Planungsvorgaben zum Lärmsanierungsprogramm der DB- Maßnahmenkatalog

Anlage 1 zur Mag.-Vorlage
Nr.

MODUS CONSULT	Verantwortlicher: UTH										
Planungsbereich: 07/18	Standort: 3500										
Planungsbereich: 07/18	Standort: 3500										
Planungsbereich: 07/18	Standort: 3500										
Lärmsanierung an bestehenden Schienenwegen des Bundes											
Strecke 3500, Hanau - Frankfurt											
Lageplan											
Streckenabschnitt Offenbach, Bahn-km 8,500 - 15,000											
Berechnung mit aktiven Lärmschutzmaßnahmen

OF001_01

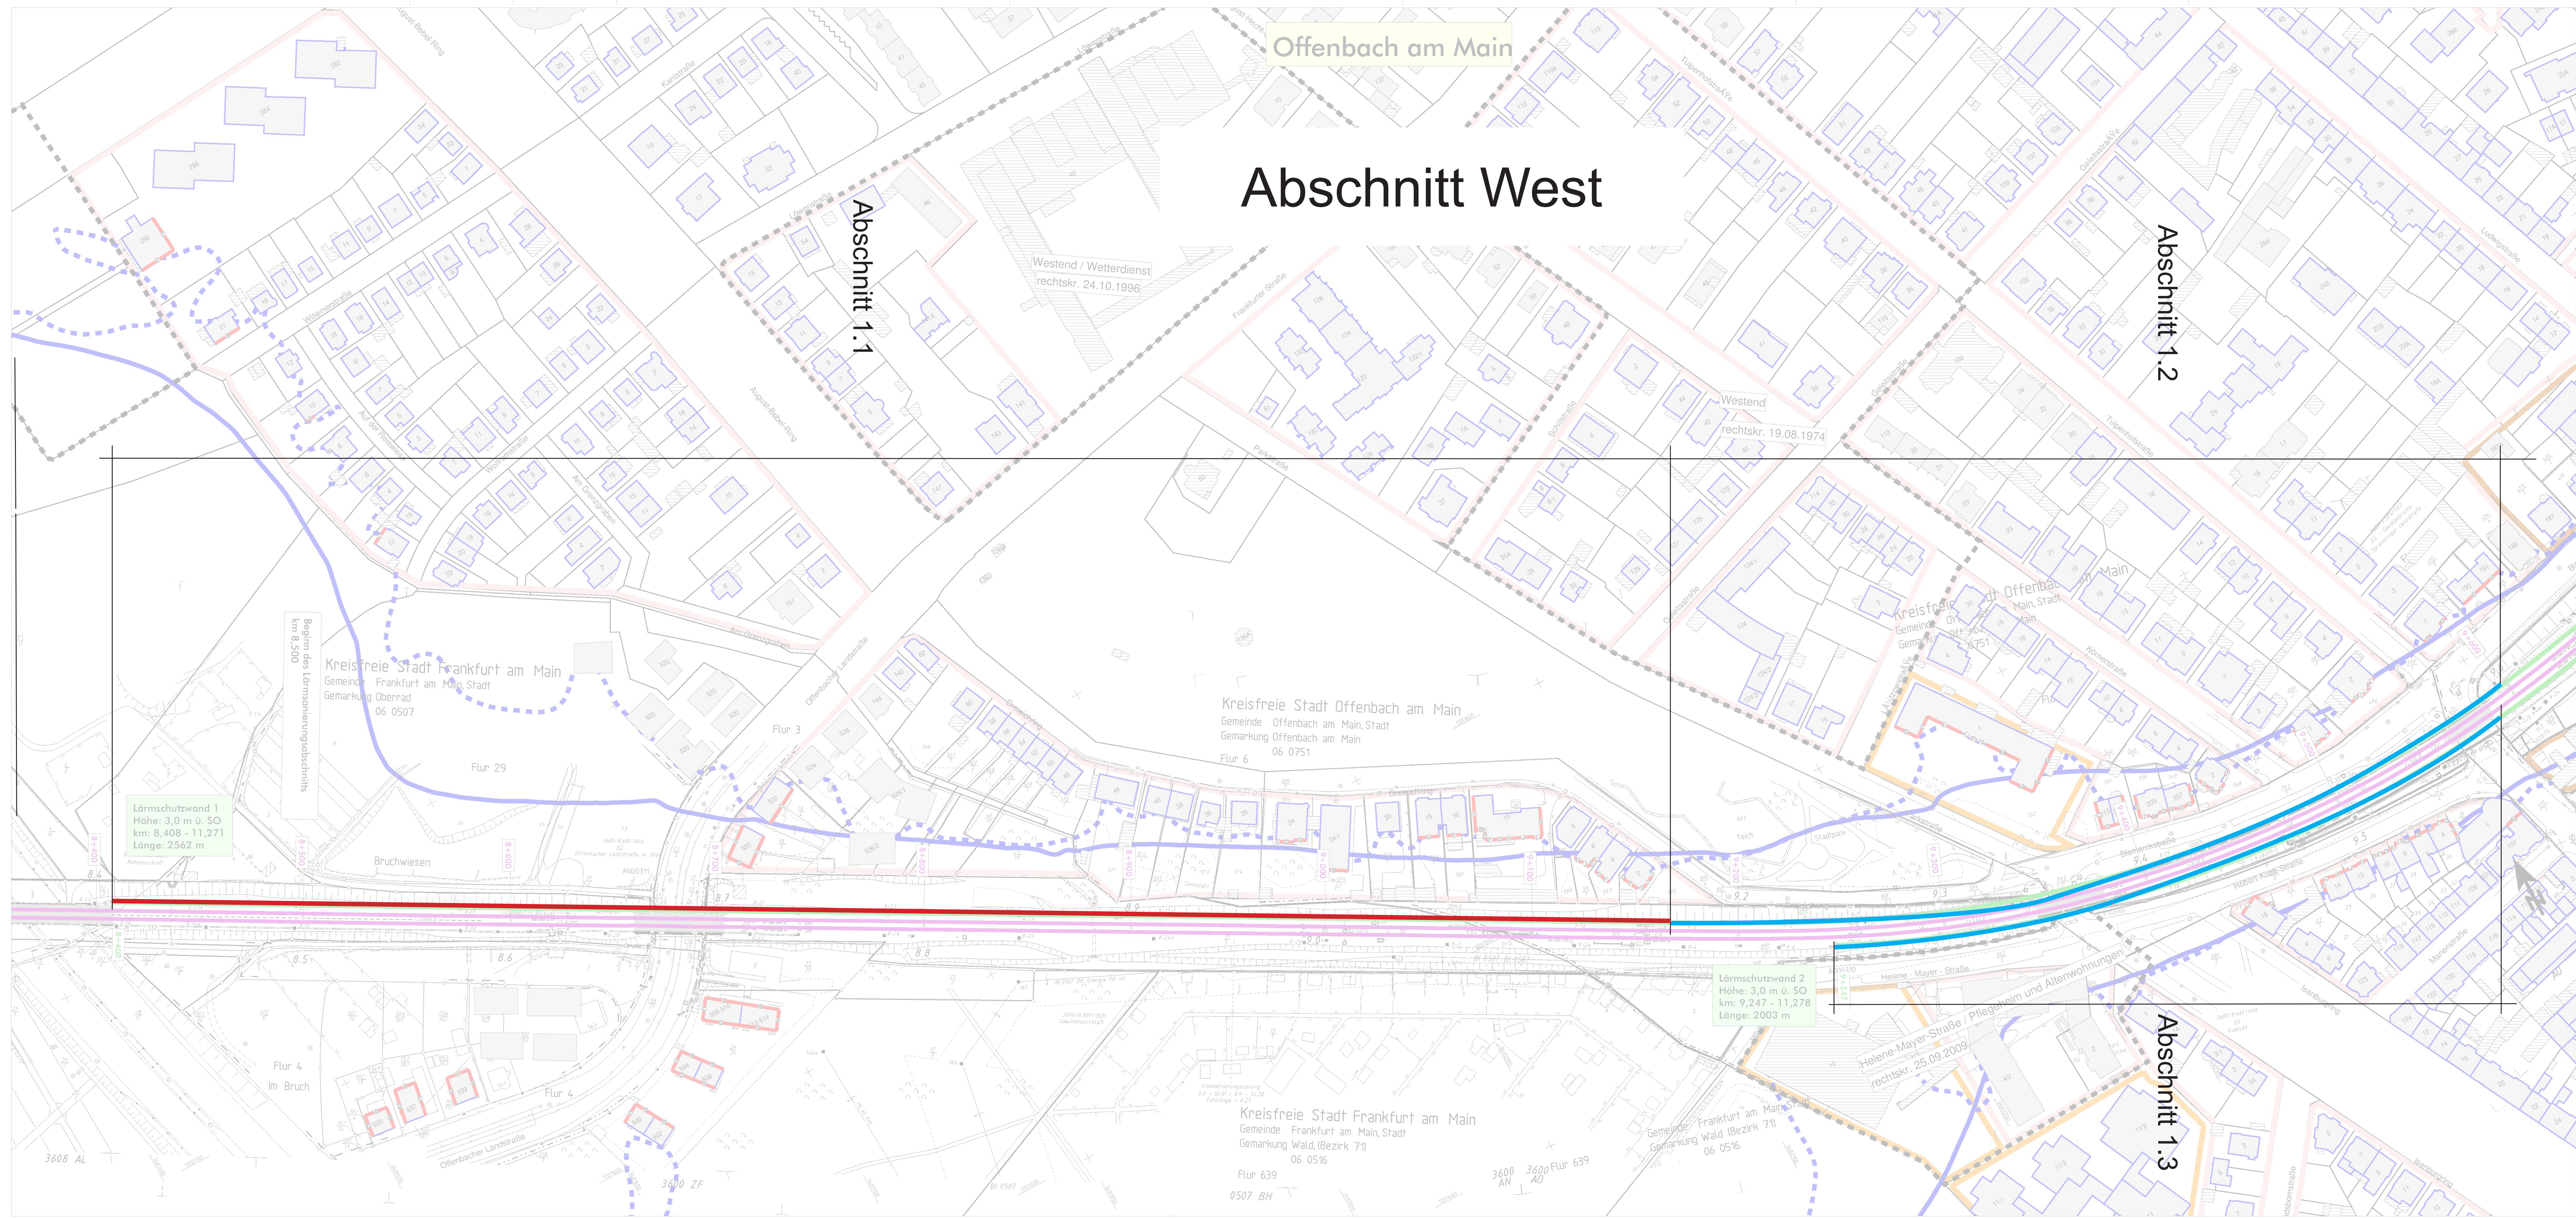
Abschnitt	Hinweise aus der Bürgerinformations- veranstaltung (13.11.2018)	stadtseits gewünschte Lärmschutzmaßnahme	Begründung
1			
1.1	Lärmschutzwand wird überwiegend begrüßt	Lärmschutzwand, 3 Meter	Dem Vorschlag der DB Netz AG wird gefolgt. Die Lärmschutzwand beeinträchtigt die Belichtung nicht und verbleibt optisch weitgehend hinter dem Böschungsaufwuchs. Mit der Wand wird der maximale Lärmschutz erzielt.

1.2	- Sichtachsen sollen erhalten bleiben - Lärmschutz für die Schule gewährleisten - Lärmschutz gewünscht (Bismarckstraße) - Transparenz gewünscht (Körnerstraße)	Lärmschutzwand, 2 Meter und Transparenz	Der Abschnitt erstreckt sich über den stadtgestalterisch sensiblen und denkmalgeschützten Bereich des Anlagenrings und der Viaduktbögen. Eine 2 Meter Lärmschutzwand mit transparenten Modulen trägt dem Erhalt der Sichtachsen Rechnung und leistet zugleich den – insbesondere für die Schule – erforderlichen Lärmschutz. In Bezug auf die Belange des Denkmalschutzes und des Stadtbildes wird eine sensible, angemessene technische Ausführung des Lärmschutzes gefordert. Die Konkretisierung ist Gegenstand des Planfeststellungsverfahrens und wird darin von der Stadt nochmals intensiv betrachtet. Im Bereich der Schule wurde mit einer Lärmschutzwand von 3 Meter Höhe eine Lärmreduzierung (Schienenlärm) von 13 – 14 dB(A) errechnet. Eine Lärmschutzwand von 2 Meter Höhe mit transparenten Modulen erreicht in derselben Berechnung eine Reduzierung von 11 – 12 dB(A), d.h. eine Differenz von etwa 2 dB(A). Schallpegeländerungen werden erst ab 3 dB vom menschlichen Ohr wahrgenommen, so dass der Verzicht auf den maximalen Lärmschutz hier als vertretbar gewertet wird. Eine Schallpegeländerung von 10 dB entspricht einer Halbierung der Lautstärke. Damit wird mit der vorgeschlagenen Lärmschutzwand insgesamt ein sehr hoher Schutzeffekt erzielt. I. R. der Planfeststellung ist durch die Lärmgutachter zu

ermitteln und bewerten, welche evtl. Schallreflexionen des Straßenverkehrslärms von den transparenten Lärmschutzelementen auf die Umgebung ausgehen. Dieses wird bei der Beteiligung der Stadt nochmals intensiv betrachtet.

1.3	• Möglichst transparente Ausführung	Lärmschutzwand, 2 Meter und Transparenz	vgl. 1.2
2			
2.1	• Lärmschutz gewünscht (Bismarckstraße) • Transparenz gewünscht (Rathenaustraße)	Lärmschutzwand, 2 Meter und Transparenz Verlängerung der Lärmschutzwand im Bereich der ehemaligen Post-Liegenschaft (im Plan: Hellblau gestrichelte Linie).	Der Abschnitt erstreckt sich über den stadtgestalterisch sensiblen und denkmalgeschützten Bereich des Hauptbahnhofs einschließlich historischer Hauptpost (Nordseite). Eine 2 Meter Lärmschutzwand trägt dem Erhalt des Denkmalensembles Rechnung und leistet zugleich eine deutliche Lärmreduzierung. Des Weiteren bliebe der Stadtraum, vor allem der Hauptbahnhof als Stadteingang und das Denkmalensemble der Bismarckstraße, für die Zugreisenden weiterhin erlebbar. Weiter wird die – jetzt schon starke – städtebauliche Zäsur des Bahndamms gegenüber einer 3 Meter hohen Ausführung deutlich geringer ausfallen und ist daher stadtgestalterisch dringend zu bevorzugen. Auf Höhe des Gebäudes der ehemaligen Post (Bismarckstraße 152 – 158) soll die Lärmschutzwand länger als von der DB Netz AG vorgeschlagen ausgeführt werden. Der Gebäudekomplex steht unter Denkmalschutz, jedoch erstreckt sich dieser u.E. nicht auf die im östlichen Bereich stehende Wand mit Überdachung. Diese Anbauten könnten im Zuge privater Bautätigkeit entfallen, so dass ihre abschirmende Wirkung gegenüber der nördlich angrenzenden Wohnbebauung nicht mehr gegeben wäre. Eine solche mögliche künftige Lücke des Lärmschutzes ist zu vermeiden, so dass die 2 m Lärmschutzwand mit transparenten

OP001_02

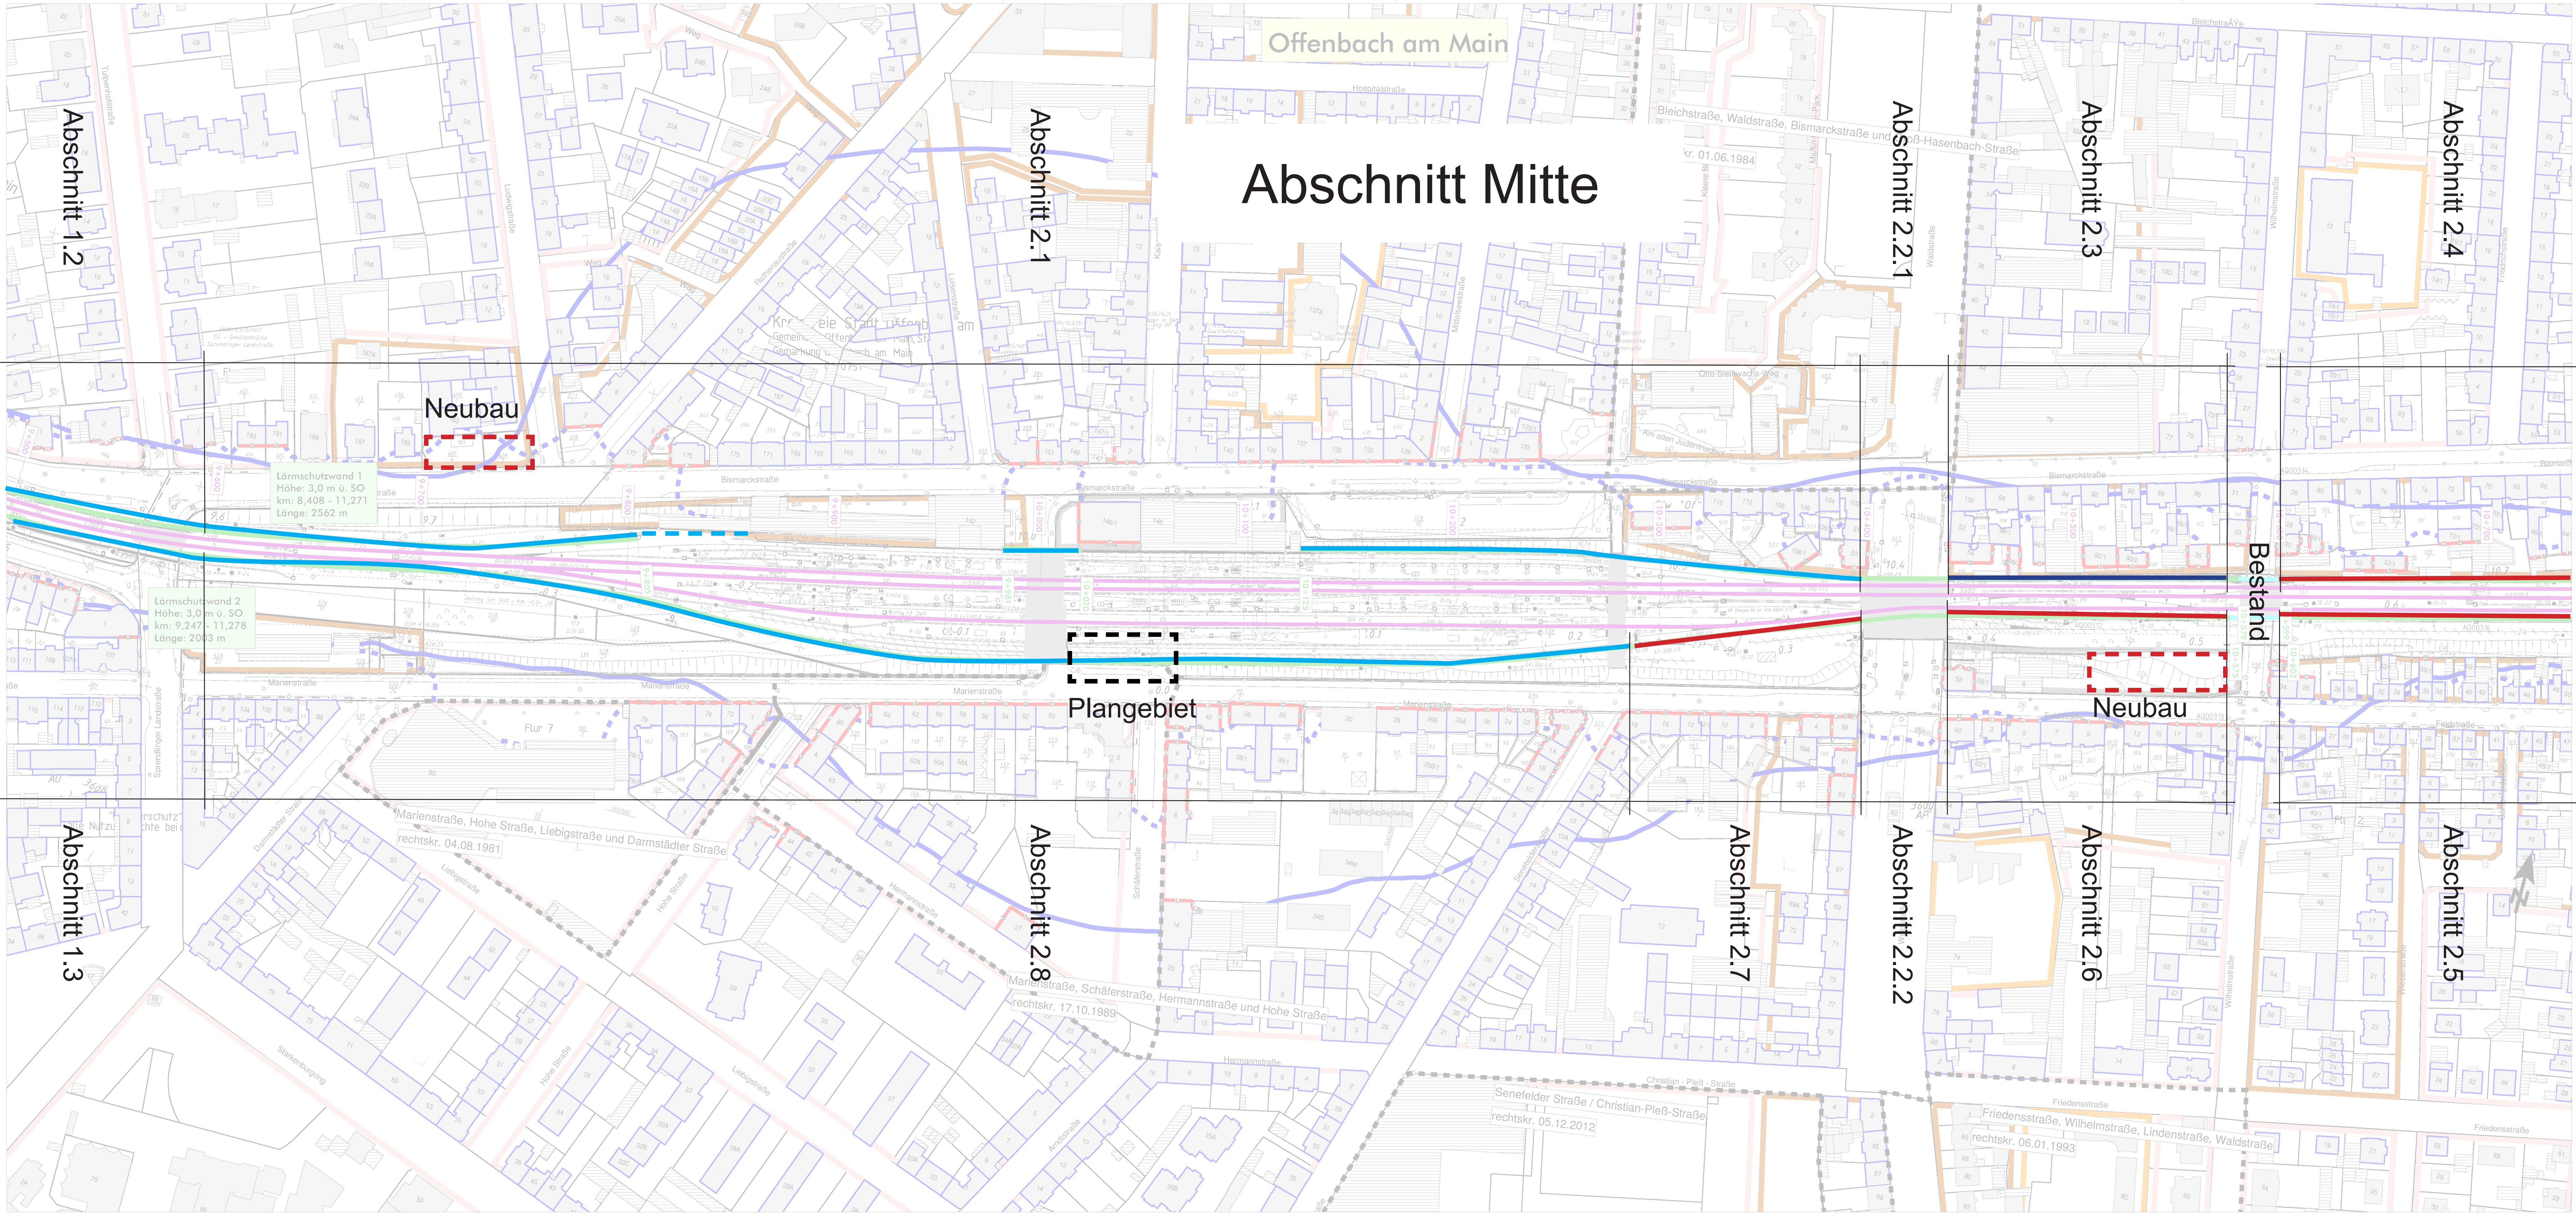
Elementen bis an die Gebäudekante herangeführt werden soll.
2.2.1 2.2.2	keine	Passiver Lärmschutz	Der Abschnitt erstreckt sich über die Bahnbrücke Waldstraße. Die Waldstraße stellt, auch durch ihren breiten Querschnitt, eine stadtbildprägende Sichtachse der Stadt, insbesondere auch zur Innenstadt, dar. Eine Lärmschutzwand auf der Eisenbahnüberführung Waldstraße würde diese Sichtachse massiv einschränken und das Stadtbild negativ beeinflussen; die starke städtebauliche Zäsur des Bahndamms würde noch verstärkt. Die Waldstraße ist durch ein hohes Verkehrsaufkommen stark durch Straßenverkehrslärm belastet. Eine transparente Ausführung einer Lärmschutzwand kommt hier daher nicht zum Tragen, da sie erhebliche Schallreflexionen des Straßenverkehrslärms auf die Umgebung auslösen würde und den angestrebten Lärmschutz damit konterkarieren würde. Eine passive Lärmschutzmaße anstelle einer Lärmschutzwand würde demgegenüber die betroffenen Anlieger sowohl vor dem Bahnlärm aus auch zusätzlich vor der Belastung durch den Straßenverkehr schützen und so eine Synergie entfalten. Durch passive Schallschutzmaßnahmen wird eine erhebliche Lärminderung innerhalb der Wohnräume erzielt; ein ausfallender Lärmschutz im Außenraum ist demgegenüber vertretbar, da im Umfeld hier kaum private Aufenthaltsbereiche im Freien vorhanden sind.

2.3	keine Lärmschutzwand wegen Verschattung (Wilhelmsstraße)	Lärmschutzwand, 3 Meter und Transparenz	Dem Vorschlag der DB Netz AG einer 3 m Lärmschutzwand wird grundsätzlich gefolgt; transparente Module sollen eine Verschattung der unmittelbar nördlich angrenzenden Wohnnutzungen mit Gärten und Innenhöfen vermeiden.

2.4.	keine	Lärmschutzwand, 3 Meter	Dem Vorschlag der DB Netz AG wird gefolgt. Eine evtl. Verschattung ist durch die DB Net AG im Vorfeld des Planfeststellungsverfahrens zu prüfen und ggf. durch transparente Module entgegenzuwirken.

2.5	keine	Lärmschutzwand, 3 Meter	siehe 2.4
2.6	keine	Lärmschutzwand, 3 Meter	siehe 2.4 Westlich der Wilhelmsstraße wird zurzeit ein Wohngebäude errichtet. Der Anschluss an dessen Lärmschutz ist sicherzustellen; eine „Lücke“ im Lärmschutz bzw. eine Beschränkung auf passive Maßnahmen würde hier seitens der Stadt nicht nachvollzogen.

2.7	keine	Lärmschutzwand, 3 Meter	Dem Vorschlag der DB Netz AG wird gefolgt. In diesem Bereich ist das Gleisbett innerhalb des Bahndamms nach innen gerückt und die Böschung intensiv begrünt, so dass die Höhe der Lärmschutzwand optisch kaum wahrnehmbar ist. Mit der Wand wird der maximale Lärmschutz erzielt.

2.8	keine	Lärmschutzwand, 2 Meter und Transparenz	Der Abschnitt erstreckt sich über den stadtgestalterisch sensiblen und denkmalgeschützten Bereich des Hauptbahnhofs einschließlich historischer Hauptpost (Südseite). Eine 2 Meter Lärmschutzwand mit transparenten Modulen trägt dem Erhalt des Denkmalensembles der Marienstraße Rechnung und gewährleistet zugleich eine deutliche Lärmreduzierung. Des Weiteren bliebe der Stadtraum für die Zugreisenden weiterhin erlebbar. Die – jetzt schon starke – städtebauliche Zäsur des Bahndamms würde in der stadtseits geforderten Ausführung gegenüber einer 3 Meter Lärmschutzwand deutlich geringer ausfallen. Die Errichtung der Lärmschutzwand berührt hier städtebauliche Ziele zur Neuordnung des Bahnhofsumfeldes der Stadt: Im Integrierten Entwicklungskonzept südliche Innenstadt/Senefelderquartier (Beschluss 2016-21/DS-I(A)0033) wird das Ziel verfolgt, das Gleis 6 zugunsten eines südlichen Bahnhofsvorplatzes zurückzubauen.. Rückmeldungen von DB Netz an die Stadt zur Realisierbarkeit des Gleisrückbaus blieben bislang widersprüchlich. Im Zuge der Erarbeitung der Planfeststellungsunterlagen ist durch die DB Netz AG zu prüfen, ob die Stilllegung des verbliebenen

Gleises 6 möglich ist. Die Lärmschutzwand ist soweit nördlich wie möglich zu planen (gegenüber den aktuell vorliegenden Plänen zu versetzen), um die o.g. Planungsziele der Stadt nicht zu konterkarieren.
3
